# Fiche Technique

WIX WL10025

OE OX 813/1  
BMW 11428575211

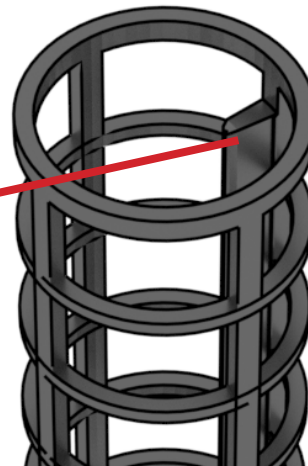
Le filtre WL10025 WIX n'est pas une pièce de rechange qui convient pour les véhicules sur lesquels il faut un filtre d'équipement d'origine (FEO) OX 813/1. Le filtre OX 813/1 possède une patte d'alignement à l'intérieur du tube central du filtre. La patte se place dans une fente du boîtier du filtre à huile afin de garantir un bon alignement lors de l'installation du filtre. Le filtre WL10025 WIX ne possède pas cette patte d'alignement et peut donc être mal installé et entraîner une faible pression d'huile lors du fonctionnement du véhicule.

Boîtier du filtre

Patte d'alignement du tube central

**Le filtre de rechange WIX correct pour le filtre d'origine OX813/1 (11428575211 BMW) sera bientôt disponible, avec le no WL10358 WIX.**
